「敦賀発電所2号炉 敷地の地形, 地質・地質構造
敷地内のD-1トレンチ内に認められるK断層の活動性」
(審査資料)の修正等について

令和5年11月2日
日本原子力発電株式会社

本資料は令和5年10月6日に提出した「敦賀発電所2号炉 敷地の地形, 地質・地質構造 敷地内のD-1トレンチ内に認められるK断層の活動性」(以下,「審査資料」)について, 誤記等を確認したためその修正内容を取りまとめたものである。

審査資料について、以下の一覧表記載の誤記等を確認したため、修正前後比較表を次頁以降に示す。

No.2
 (対象頁なし)

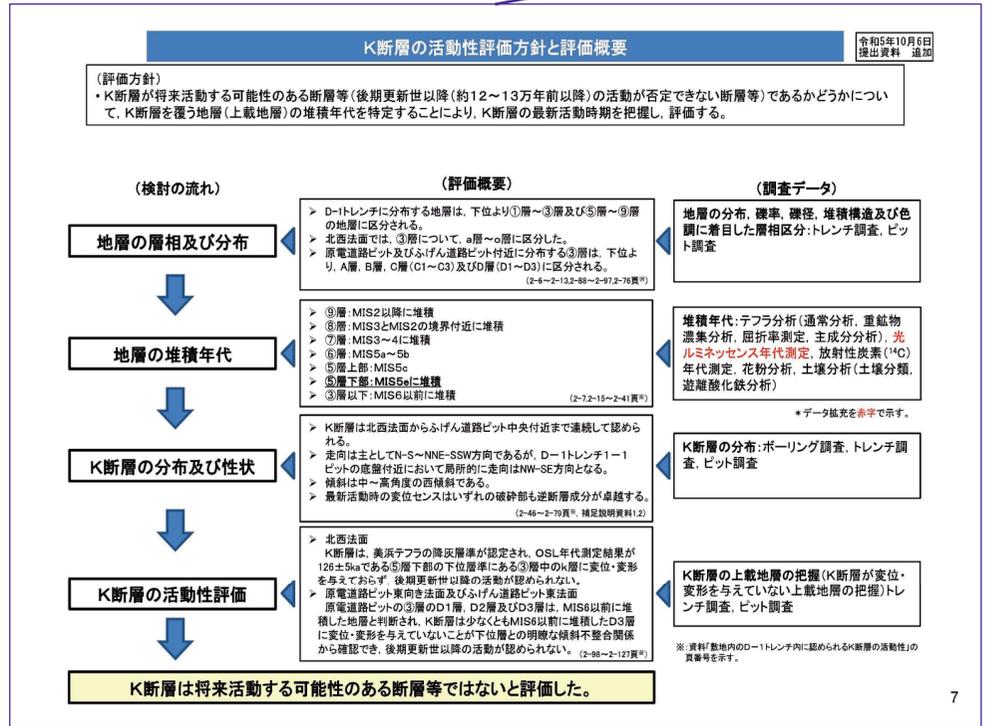
K断層の活動性評価方針と評価概要資料を追加

No.2
 (当該頁追加)

令和5年10月6日提出
 敦賀発電所2号炉 敷地の地形、地質・地質構造
 敷地内のD-1トレンチ内に認められるK断層の活動性
 1-45頁

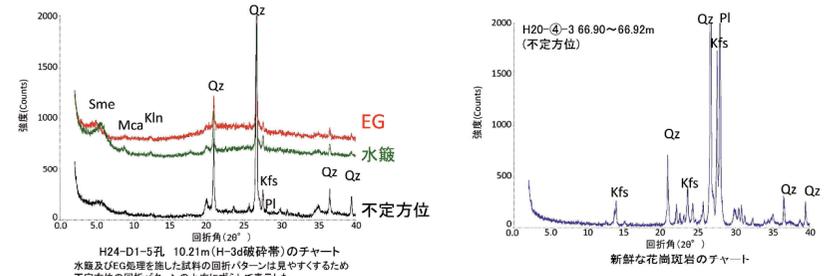
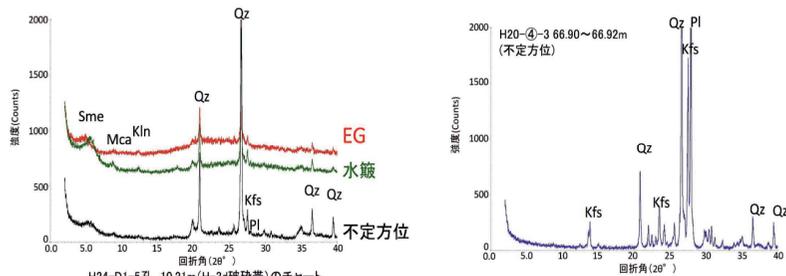
ボーリング孔名の誤記を修正

No.3
 H24-D1-2孔
 令和5年10月6日提出に追記(青太枠)

No.3
 H24-D1-5孔

令和5年10月6日提出
 敦賀発電所2号炉 敷地の地形、地質・地質構造
 敷地内のD-1トレンチ内に認められるK断層の活動性
 2-46頁

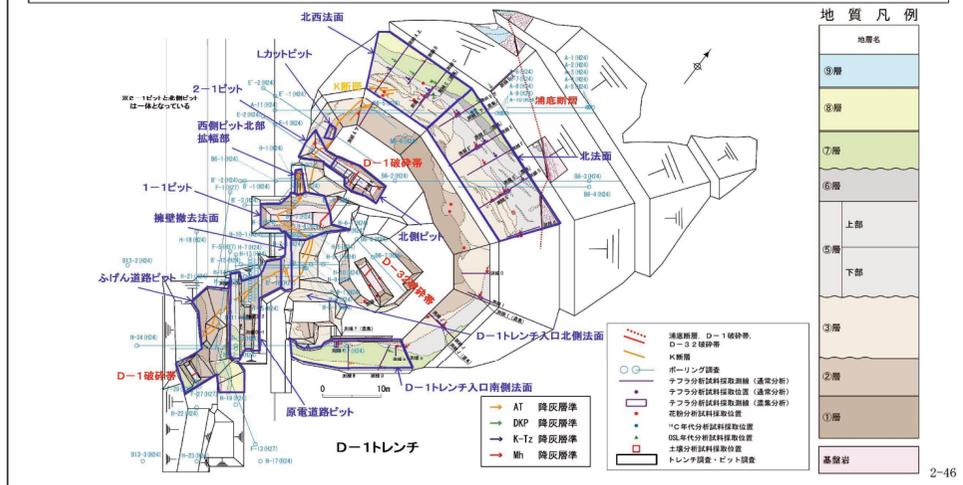
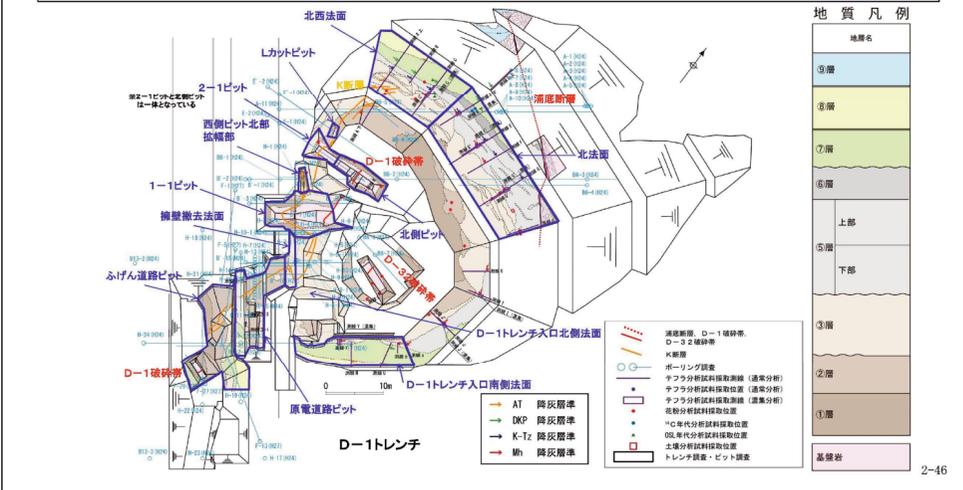
2項目「D-1破砕帯に関する・・・文献調査(●頁参照)・・・」を「D-1破砕帯に関する・・・文献調査・・・」に修正

No.5
 文献調査(●頁参照)

No.5
 文献調査

令和5年10月6日提出
敦賀発電所2号炉 敷地の地形、地質・地質構造
敷地内のD-1トレンチ内に認められるK断層の活動性
2-48頁

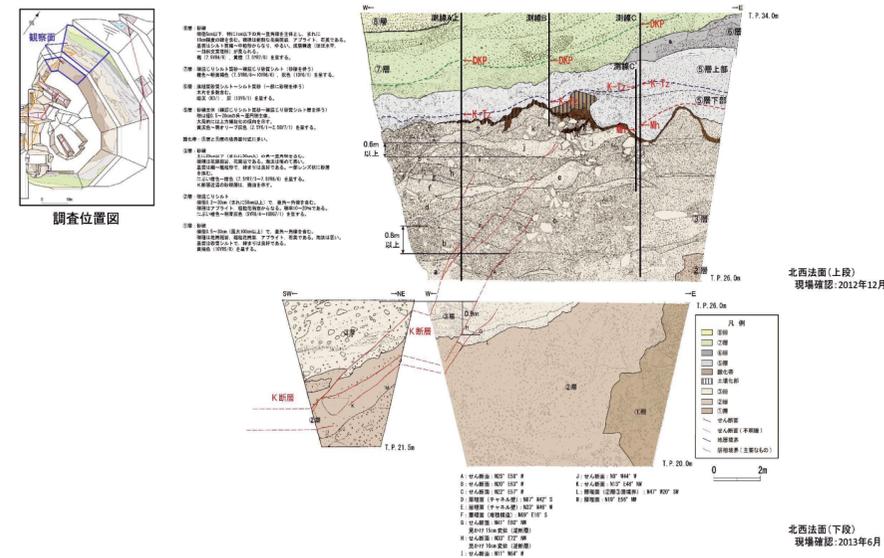
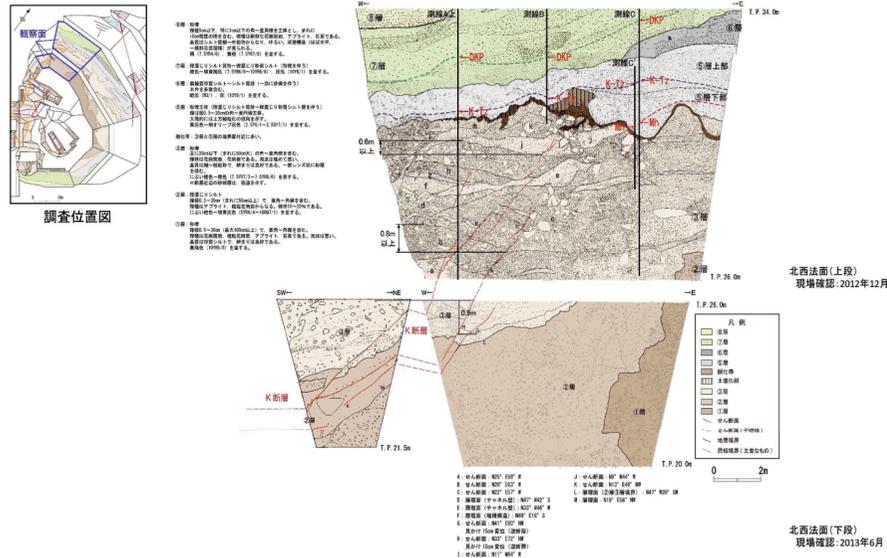
鉛直変位量の説明を追記

No.6
(鉛直変位量の基準に関する記載なし)

No.6
(鉛直変位量の基準に関する記載を追加)

- ・K断層は、D-1トレンチ北西法面の付近の②層と③層の境界に逆断層変位を与え、北西法面の③層中の鉛直変位量は0.9mであり、D-1トレンチ北西法面の上方に向かって変形が主体となっている。
- ・断層の変位・変形量を鉛直面に投影した量を「鉛直変位量」と呼称する。鉛直変位量については、同一の地層境界などを変位基準として求めている。

令和5年10月6日提出
 敦賀発電所2号炉 敷地の地形、地質・地質構造
 敷地内のD-1トレンチ内に認められるK断層の活動性
 2-90頁

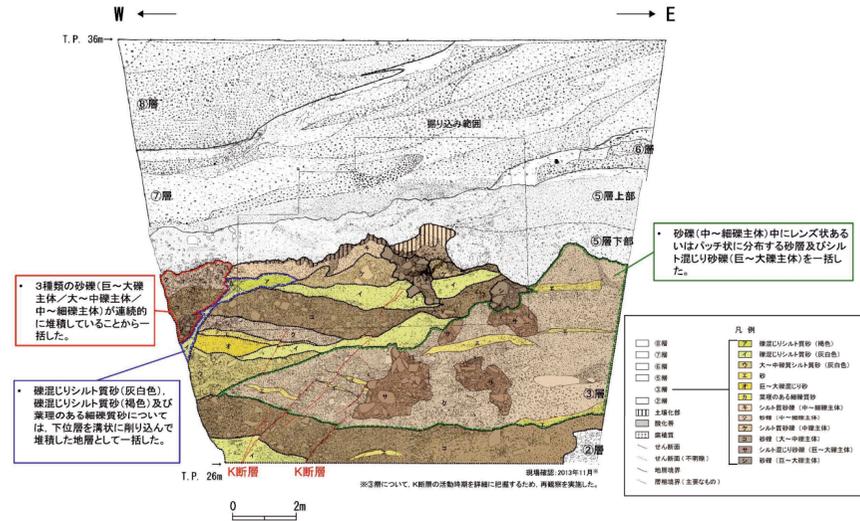
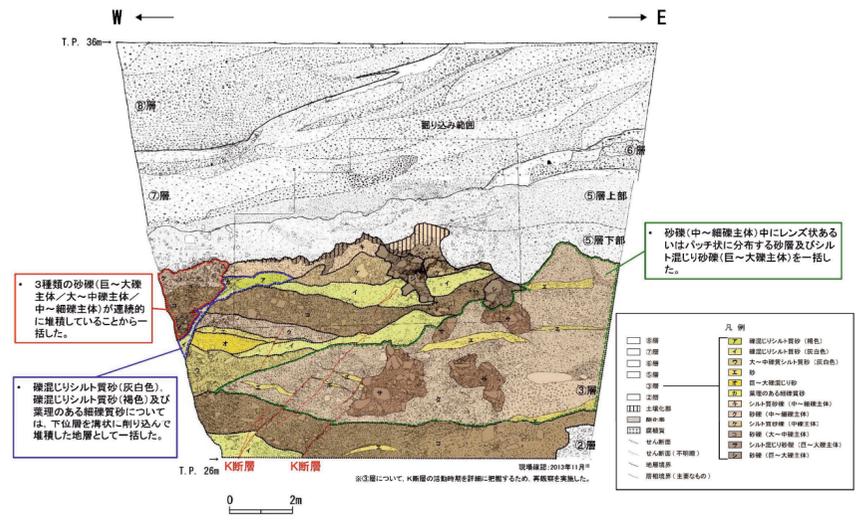
上段箱書き内の誤記修正

No.7
(誤記)

No.7
(修正後)

- 岩相区分により単層毎に区分したもののうち、連続的に堆積している地層等を一つの地層として扱うこととし、地層区分を行った。
- K断層の活動性評価を行うため、K断層による変位・変形を詳細に確認する必要がある地層については単層のままとした。

令和5年10月6日提出
 敦賀発電所2号炉 敷地の地形、地質・地質構造
 敷地内のD-1トレンチ内に認められるK断層の活動性
 2-133頁

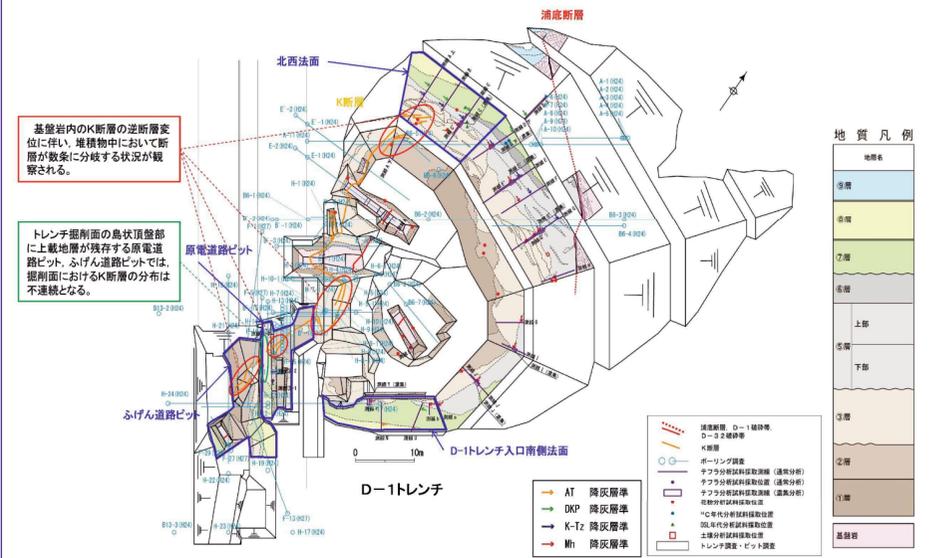
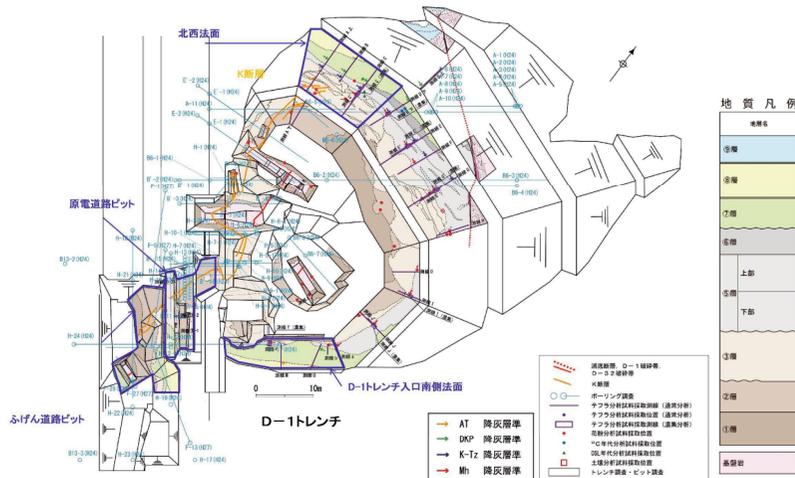
K断層の活動性評価に係るまとめの記載を充実

No.8
 (提出時の資料)

No.8
 (記載充実)
